# NRA 技術報告における津波の持続波圧評価式の再検討 — 令和 2 年度第 40 回原子力規制委員会指摘事項への対応等 —

令和 3 年 7 月 21 日  
原子力規制庁

図-2 第40回原子力規制委員会での提案と今回設定した持続波圧評価式の関係

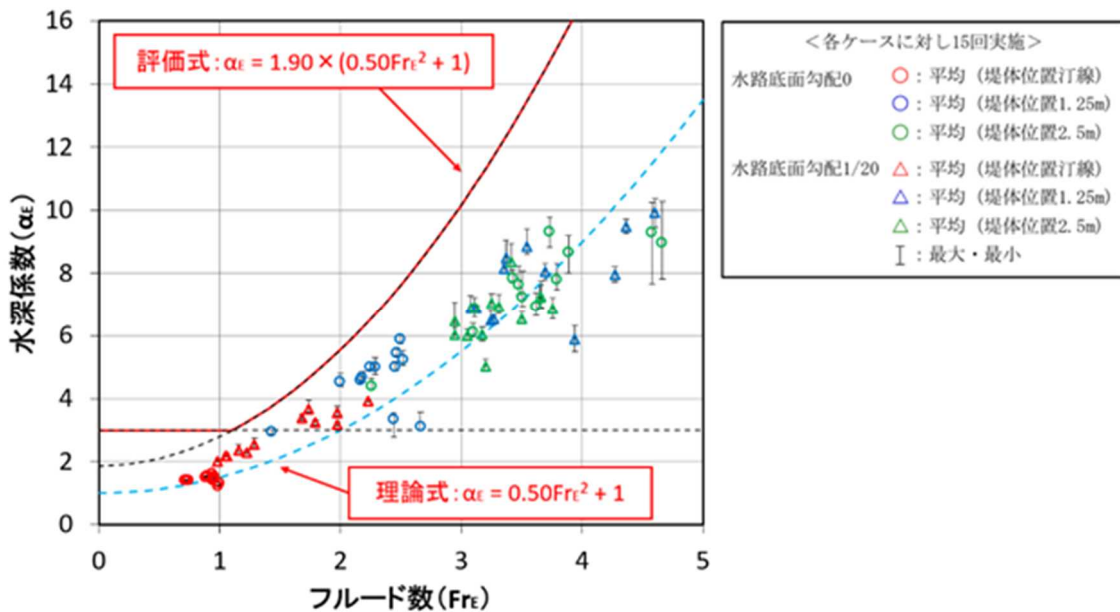
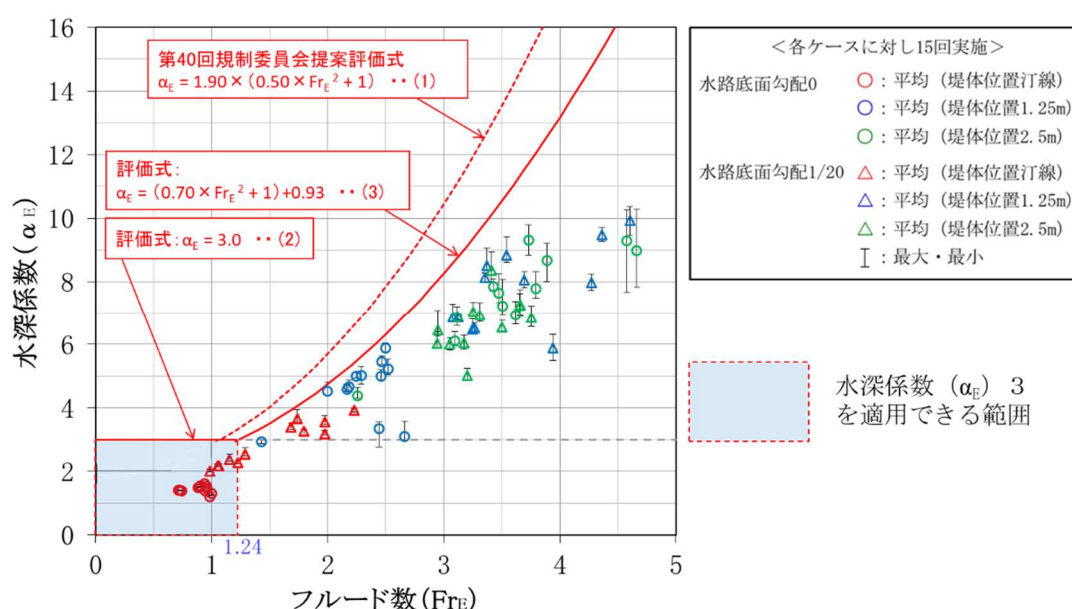
その際、「最大比エネルギー発生時刻におけるフルード数 ( $Fr_E$ )<sup>4</sup>と水深係数 ( $\alpha_E$ ) の関係に基づく持続波圧評価式」（以下「持続波圧評価式」という。）に関し、水理試験結果<sup>5</sup>のばらつきの要因及び持続波圧評価式の保守性の考え方について質疑があり、規制庁より説明するよう指摘を受けた。

上記 (1) の持続波圧評価式は水理試験結果のばらつきを対数正規分布として取り扱ったが、その保守性の考え方を整理している過程において、本来は正規分布として取り扱う必要があったことが分かった。このため、式 (1) に代えて、以下に示す持続波圧評価式を改めて設定した。

$$\alpha_E = 3.0 \quad (Fr_E \leq 1.24^7) \quad \dots \dots \dots \text{式 (2)}$$

$$\alpha_E = (0.70 \times Fr_E^2 + 1) + 0.93 \quad (Fr_E > 1.24) \quad \dots \dots \dots \text{式 (3)}$$

式(2)は、国交省の暫定指針の水深係数3の適用について、水理試験結果を包絡する範囲で拡張したものである。

式(3)は、フルード数( $Fr_E$ )0~2.5までの水理試験結果のばらつきを包絡することを基本に、フルード数( $Fr_E$ )0~2.5までの水理試験結果を対象とした回帰式<sup>8</sup>に対し標準偏差+2 $\sigma$ を考慮した。この結果、全水理試験結果のばらつきをほぼ包絡している。

別図 1 - 1 水深係数 ( $\alpha_E$ ) 算出に用いる最大波圧と最大比エネルギー発生時刻における波圧の関係 (フルード数 ( $Fr_E$ ) 1 以下の場合)

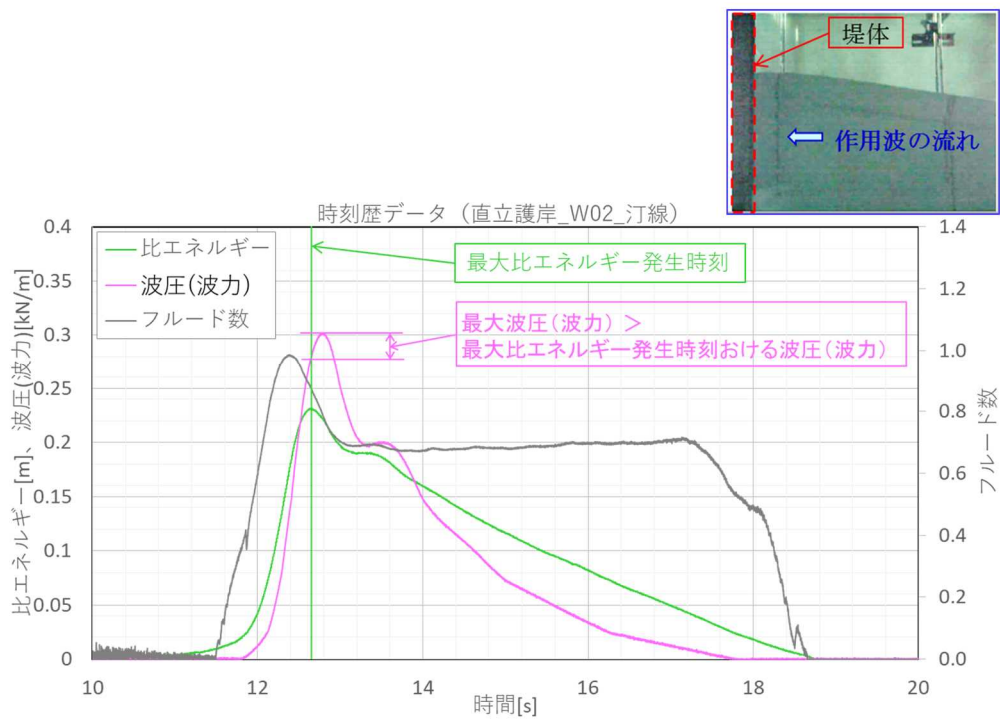
フルード数 ( $Fr_E$ ) が 1 以下のケースでは、最大比エネルギーや最大浸水深等の各パラメータの最大値の発生時刻は比較的接近していることから、流れの乱れが少なく定常流に近い特性と見なせる一方で、最大比エネルギー発生時刻における波圧と最大波圧には 10% 程度の相違が認められた (別図 1-1 参照)。

別図 1 - 2 水深係数 ( $\alpha_E$ ) 算出に用いる最大波圧と最大比エネルギー発生時刻における波圧の関係 (フルード数 ( $Fr_E$ ) が 1 を大きく超える場合)

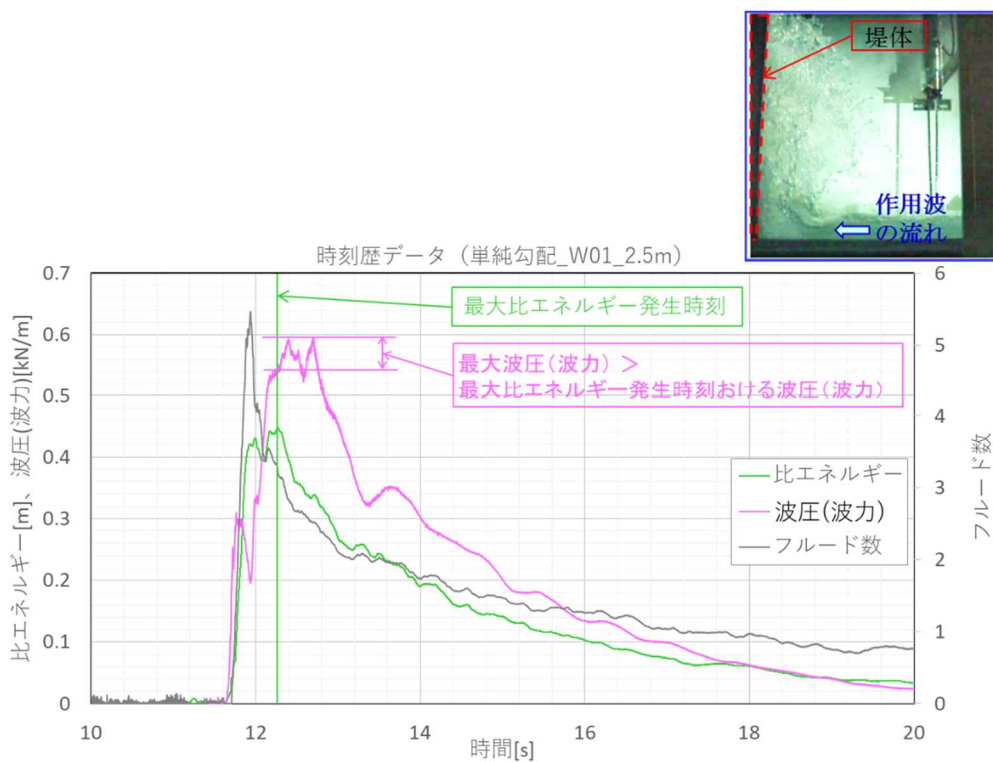
フルード数 ( $Fr_E$ ) が 1 を大きく超えるケースでも、最大比エネルギー発生時刻における波圧と最大波圧には 10% 程度の相違が認められた (別図 1-2 参照)。

フルード数 ( $Fr_E$ ) 1 付近までの領域の流れは比較的緩やかな一方で、フルード数 ( $Fr_E$ ) が 1 付近を大きく超えるケースでは、最大比エネルギーや最大浸水深等の各パラメータの最大値の発生時刻には顕著な違いが見られる。これは、流れの勢いが強くなることに伴い流れの乱れも強くなることで、作用波圧が低下する可能性を示している (別図 1-2 参照)。

別図2-1 全水理試験結果を対象とした回帰式に対する標準偏差+2 $\sigma$ の式とフルード数( $Fr_E$ )0~2.5までの水理試験結果を対象とした回帰式に対する標準偏差+2 $\sigma$ の式の比較

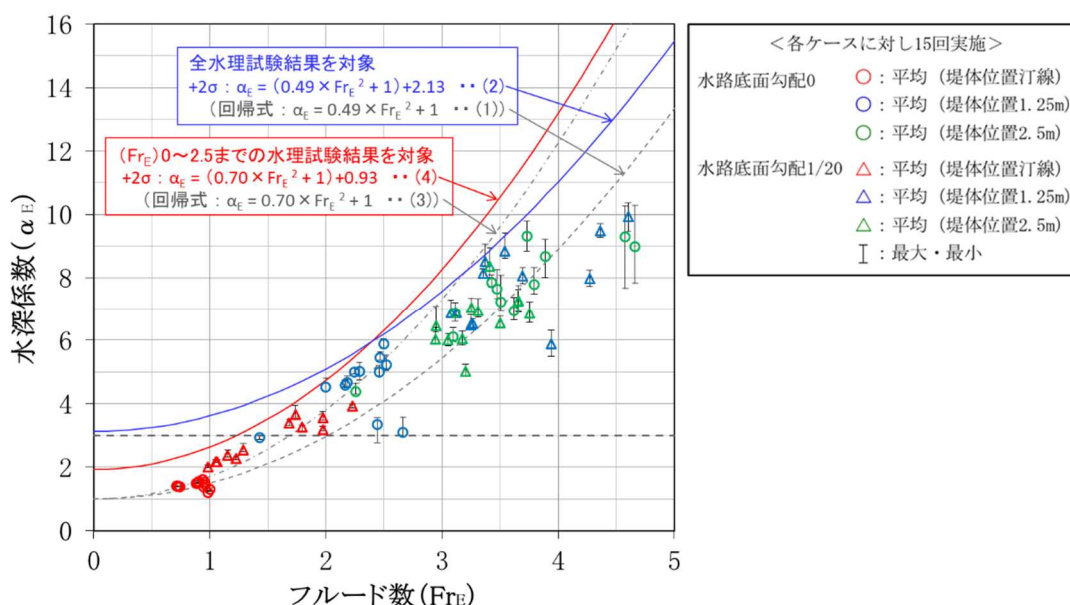
全水理試験結果を対象とした回帰式(1)及び回帰式(1)に対する標準偏差+2 $\sigma$ の式(2)と、フルード数( $Fr_E$ )0~2.5までの水理試験結果を対象とした回帰式(3)及び回帰式(3)に対する標準偏差+2 $\sigma$ の式(4)を比較した(別図2-1参照)。

全水理試験結果を対象とした回帰式(1)に対する標準偏差+2 $\sigma$ の式(2)は、全水理試験結果をほぼ包絡し、十分な保守性を確保できると考えられる一方で、フルード数( $Fr_E$ )が大きい領域における流れの乱れ等による作用波圧の変動が、フルード数( $Fr_E$ )が小さい領域にも影響することにより、この領域では、国交省の暫定指針の水深係数( $\alpha_E$ )3を上回った。

フルード数( $Fr_E$ )0~2.5までの水理試験結果を対象とした回帰式(3)に対する標準偏差+2 $\sigma$ の式(4)は、この領域の水理試験結果をほぼ包絡し、十分な保守性を確保できると考えられるとともに、フルード数( $Fr_E$ )1付近では、国交省の暫

定指針の水深係数( $\alpha_E$ )3を少し下回った。また、式(4)をフルード数( $Fr_E$ )2.5を超える領域への適用を想定する場合、式(2)に比べ保守性は大きくなった。

式(2)と式(4)の比較結果を踏まえると、フルード数( $Fr_E$ )0~2.5までの領域に対しては、式(4)が評価式への適用性を有していると考えられる。また、フルード数( $Fr_E$ )2.5を超える領域に対しては、式(2)及び式(4)のいずれも評価式への適用性を有していると考えられる。

別図 2-2 持続波圧評価式と全水理試験結果の関係

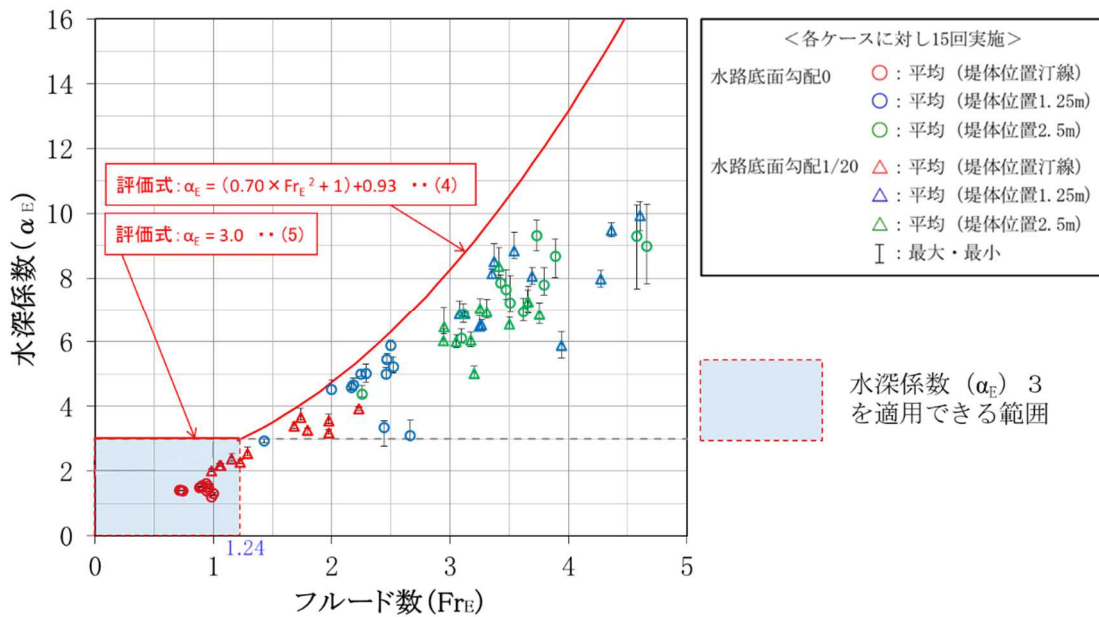
3) を踏まえ、フルード数 ( $Fr_E$ ) 1.24 以下の領域は国交省の暫定指針の水深係数 ( $\alpha_E$ ) 3 とする式 (5) とする。また、フルード数 ( $Fr_E$ ) 1.24 を超える領域は、式 (4) を持続波圧評価式として策定した (別図 2-2 参照)。式 (4) は、フルード数 ( $Fr_E$ ) 0 ~ 2.5 までの水理試験結果を基としているが、フルード数 ( $Fr_E$ ) 2.5 を超える領域についても、水理試験結果を包絡している。

$$\alpha_E = 3.0 \quad (Fr_E \leq 1.24) \quad \dots \dots \dots (5)$$

$$\alpha_E = (0.70 \times Fr_E^2 + 1) + 0.93 \quad (Fr_E > 1.24) \quad \dots \dots \dots (4)$$
